Werfverslag 26 voor project: Zwaluwenlaan 15 | 8430 Middelkerke (BE)

Residentie Aton: renovatie voor- en achtergevel

Nummer: 1070RAW-26

Datum: donderdag, 25 april 2024

26.11 Buitenschrijnwerken

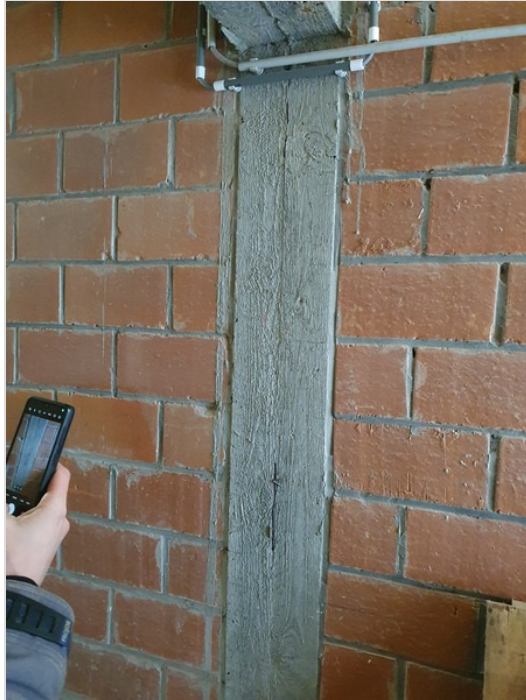
De twee bestelde ramen zijn geplaatst.
Rolluiken komen in opbouw op de crepi.
Graag dringend afstemmen met uw schrijnwerker hoe de bediening nog voorzien wordt, gezien crepi reeds opgestart.

Deurpompen op buitendeuren spannen hard en zijn hierdoor eerder onpraktisch met fiets.
Bij te regelen.

Eigenaar merkt op dat de deuren van de fiestbergingen voorzien hadden moeten zijn van een vaste handgreep ipv. kruk langs de buitenzijde.
AN stelt dit te zullen aanpassen.

Gelieve asap de prijsvoorstelling van screens en rolluiken voor app. rechts boven (kijkend op de achtergevel) te bezorgen.

25/04: aannemer stelt dat prijs net binnen zou gekomen zijn, zij dienen dit nog na te zien en te versturen.
